Vysvětlení/změna nebo doplnění zadávací dokumentace

VYSVĚTLENÍ/ZMĚNA NEBO DOPLNĚNÍ ZADÁVACÍ DOKUMENTACE III.

Výše uvedený zadavatel Vám v souladu s § 98 zákona č. 134/2016 Sb., o zadávání veřejných zakázek, ve znění pozdějších předpisů (dále jen „zákon“) sděluje následující vysvětlení/změnu nebo doplnění zadávací dokumentace vztahující se k veřejné zakázce s názvem „**Přestavba zázemí pro Provozní zahradnictví, FAPPZ a FŽP – II.**“.

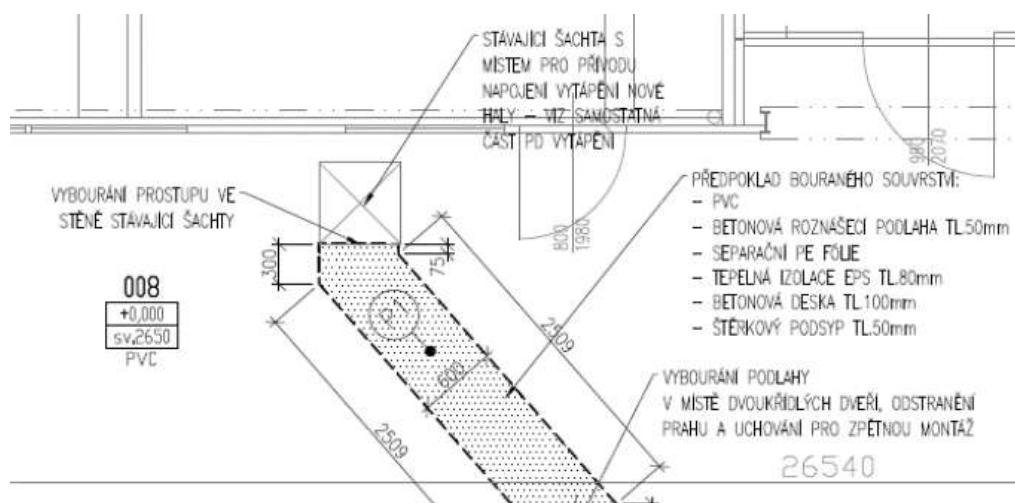
Žádáme o upřesnění specifikace výplní otvorů oken. V TZ jsou uvedena okna dřevěná, v souhrnné průvodní zprávě okna plastová. V soupisu prací je uvedena montáž dřevěných oken o výměře 8,785 m², s totožnou výměrou 8,785 m² je dodávka plastových oken. Žádáme o upřesnění.

Okna budou dodána a montována plastová. Tak jak je uvedeno v tabulce vnějších výplní otvorů ve stavební části. V příloze upravený text v technické zprávě.

D-1-4-d vytápění

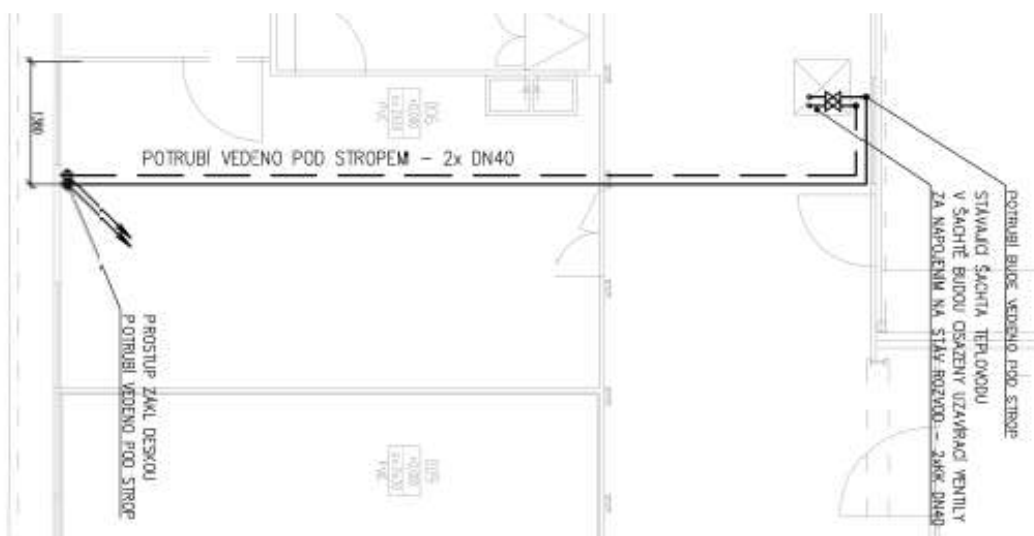
Vysvětlení ZD č. 10 ze dne 10. 7. 2020 není zcela dostatečné. Z odpovědi není zřejmé, jestli je výměra 16,7 m brána jako celková délka potrubí (přívod+zpátečka) nebo délka trasy horkovodu. V případě, že je 16,7 m délka trasy, měla by být délka předizolovaného potrubí (přívod a zpátečka) v soupisu prací dvojnásobná, tedy 33,4 m. Dále je rozpor mezi dokumentací D-1-1.2 stavení část (půdorys vytápění stavbou) a dokumentací D-1-4-d-vytápění. V dokumentaci stavební části je ve výkresech a TZ popsáno napojení nového horkovodu ve stávající šachtě v sousedním objektu a trasa vedení horkovodu směrem k nové budově má být vedena ve stávající podlaze (odstranění stávajícího podlahového souvrství, uložení potrubí a zřízení nové skladby podlahy s napojením izolace proti zemní vlhkosti). V dokumentaci vytápění je však ve stávajícím objektu popsáno vedení trasy naprosto odlišně, a to napojením na stávající potrubí, ale dále vedení potrubí pod stropem. Žádáme o upřesnění.

Potrubí bude vedeno pod podlahou sousední budovy dle stavební části. V příloze posíláme upravenou část vytápění, zároveň došlo ke změně výměr ve výkazu. Upravený výkaz výměr je přílohou tohoto vysvětlení ZD. Účastník je povinen pro účely vyplnění a vložení do nabídky použít výhradně tento upravený výkaz výměr.
